改善箇所説明図

ステアリングバルブのショックバルブ調圧用ネジ位置詳細

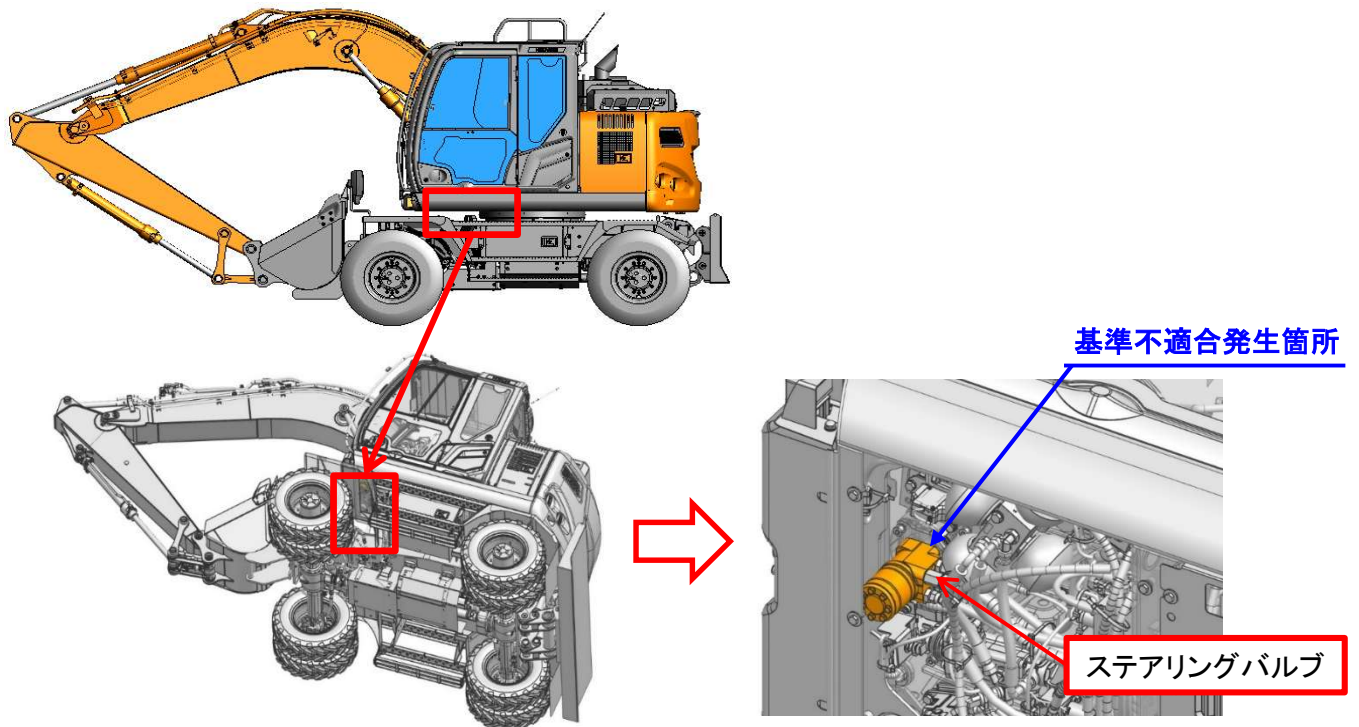
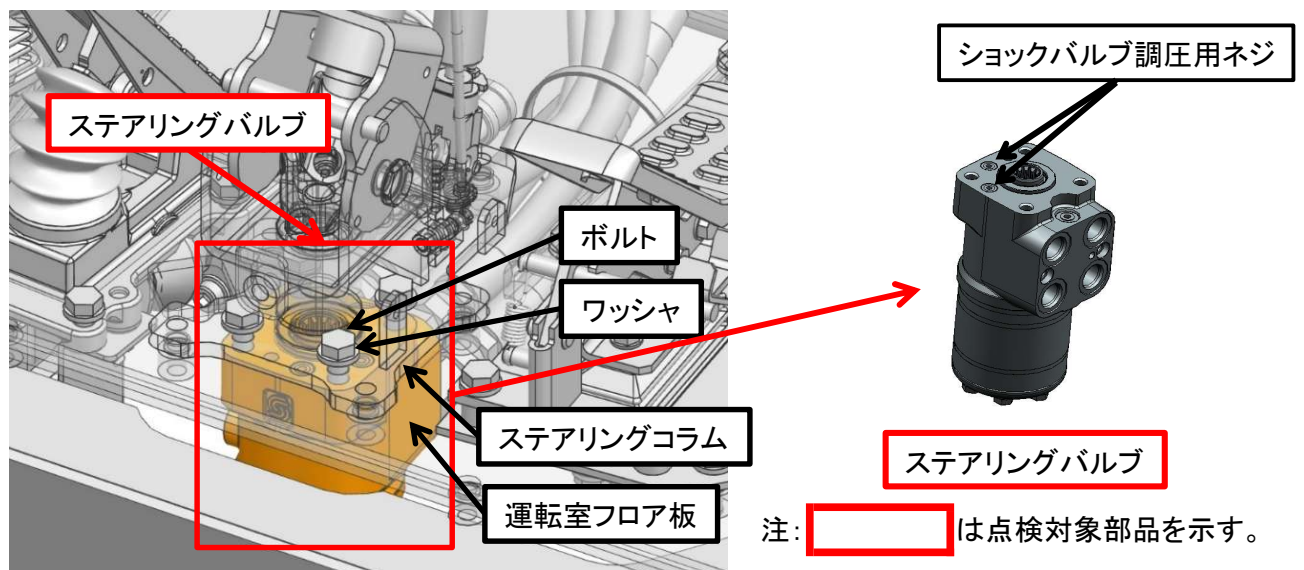
不具合内容

ショベル・ローダの旋回を制御するステアリングバルブにおいて、製造工程が不適切なため、油圧を調整するショックバルブ調圧用ネジの内部にあるバネが、正規位置に組付けられていないものがある。そのため、稼働時の外力によりバネが正規位置に戻ると、内部の圧力を保持できず、最悪の場合、左右旋回操作をした際に油圧が発生せず、旋回不能になるおそれがある。

改善措置の内容: 全車両、ステアリングバルブのショックバルブ調圧用ネジの端面からの深さを点検し、不適合品については良品に交換する。

ステアリングバルブの確認済みマークで識別

ステアリングバルブ底面にピンクペンでマークがあるものは
ステアリングバルブ製造時にショックバルブ調圧用ネジの深さ確認済み
